Mission régionale d'autorité environnementale

**Avis délibéré sur le projet éolien « Extension Sud-Marne »  
à Angluzelles-et-Courcelles, Corroy, Faux-Fresnay,  
Gourgançon et Oignes (51)  
porté par la société ÉOLE EXTENSION SUD MARNE**

n°MRAe 2021APGE30

**Figure 4: Carte localisant le projet vis-à-vis du couloir migratoire**

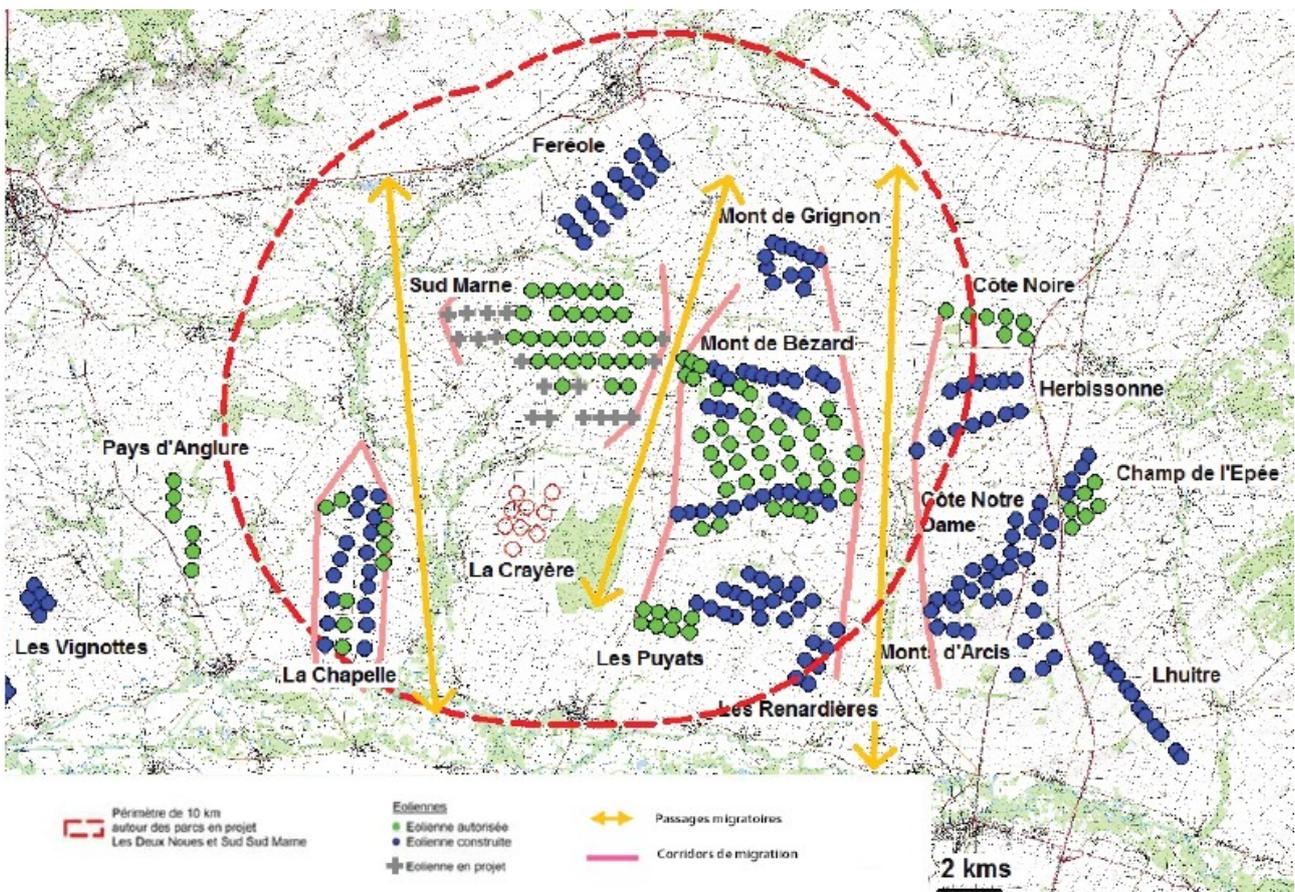
Enfin, l'Ae ne peut que regretter fortement la présence des éoliennes ED8 et EC9 dans un corridor de migration, lui-même situé à proximité immédiate d'un couloir de migration secondaire connu et avéré.

Bien que des mesures visant à réduire l'impact du projet sur le couloir migratoire situé à l'est de ce dernier, la densité éolienne de plus en plus importante dans ce secteur induit un réel risque d'effet barrière. En effet, le cumul des parcs, et leur proximité au couloir migratoire en question ont pour conséquence d'augmenter l'intensité de ce dernier, alors concentré entre les parcs de Sud Marne et de Mont de Bézard. En effet, nombre d'études montrent que les parcs à proximité viennent dévier la trajectoire des oiseaux, qui se regroupent tous dans ce couloir étroit.

Les 2 éoliennes ED8 et EC9 viennent s'implanter au point le plus étroit (et donc le plus intense) du couloir migratoire, engendrant un réel risque d'effet barrière.

**L'Ae rappelle sa recommandation au pétitionnaire de démontrer que l'implantation des éoliennes ED8 et EC9 n'aura pas d'impact sur le couloir de migration dans lequel elles sont projetées et sur la mortalité des oiseaux. À défaut, l'Ae recommande à l'Inspection dans ses propositions et au Préfet dans ses prescriptions de ne pas autoriser ces 2 éoliennes.**

**Synthèse des résultats d'analyse de la saturation visuelle – secteur ouest**

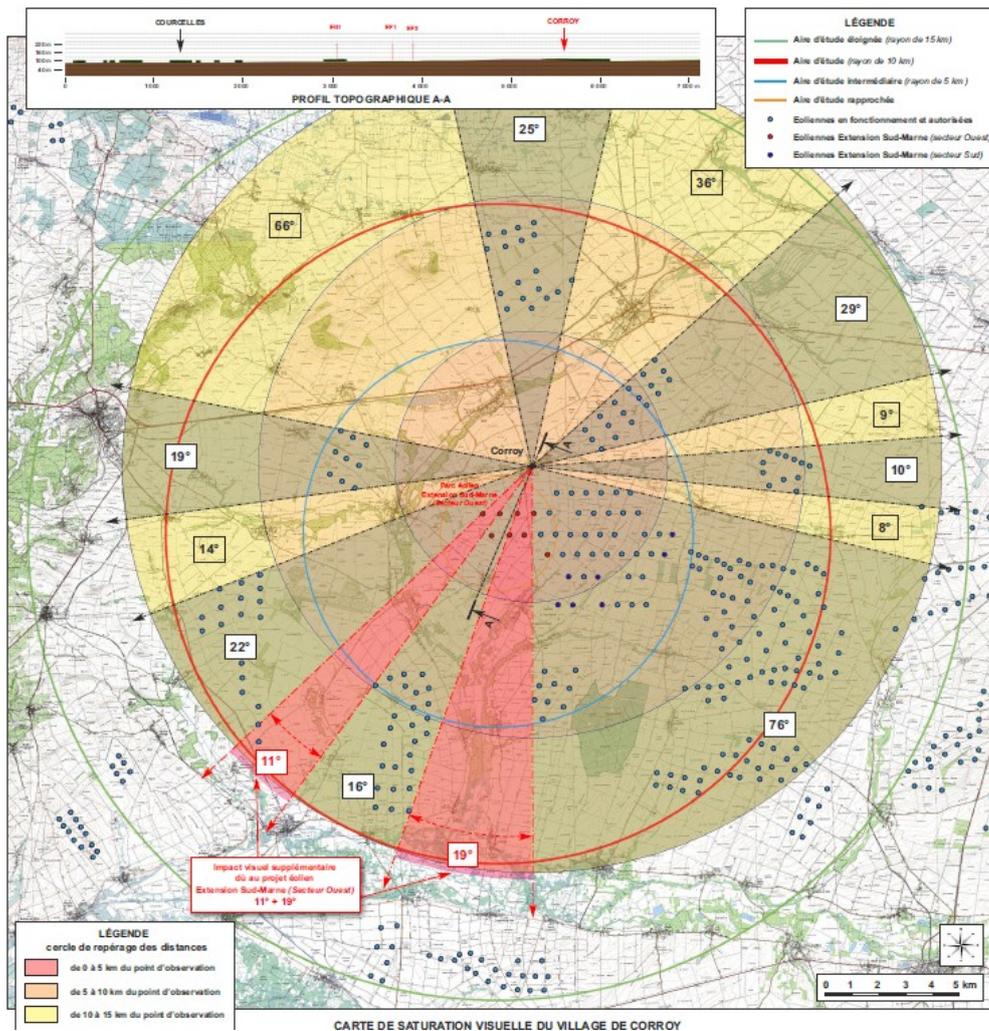
L'Ae constate que l'implantation du projet va créer des angles de perception supplémentaires non négligeables pour les villages de Corroy, Angluzelles-et-Courcelles, Faux-Fresnay et Salon.
